Rapport de l'Inspection des installations classées

Visite d'inspection du 28/10/2025

JM BRUNEAU

ZA DE COURTABOEUF
91140 Villebon-Sur-Yvette

Mur de la porte coupe feu et porte Coupe Feu N°4

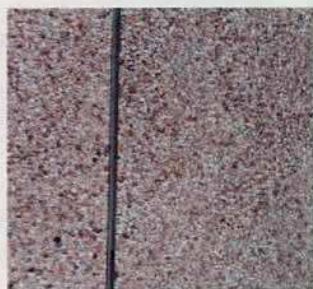
Concernant les portes coupes-feu, l'exploitant a transmis le rapport de contrôle de la société SOUCHIER BOULLET réalisé le 10 octobre 2025. Le rapport montre qu'il y a des écarts sur les portes CP20, CP022, CP04, CP008, CP012, CP011, CP009, CP006, ISCF014 et CP018. Et notamment, la CP04 car le mur sur lequel est fixé la porte est fait en deux parties, une des parties a bougé au niveau du joint de dilatation entraînant une sur-épaisseur sur laquelle la porte frotte (15MM D'ÉCART). La porte ne se ferme pas correctement. L'exploitant déclare qu'une procédure d'intervention est mise place et stipule que l'équipier de seconde intervention vérifie la fermeture des portes. En cas de problème fermeture l'équipier de seconde intervention la ferme manuellement. L'inspection constate sur le terrain que cette porte ne se ferme pas de façon autonome mais qu'elle se ferme manuellement. L'exploitant déclare qu'une demande auprès d'une entreprise de maçonnerie est en cours pour traiter la non-conformité.
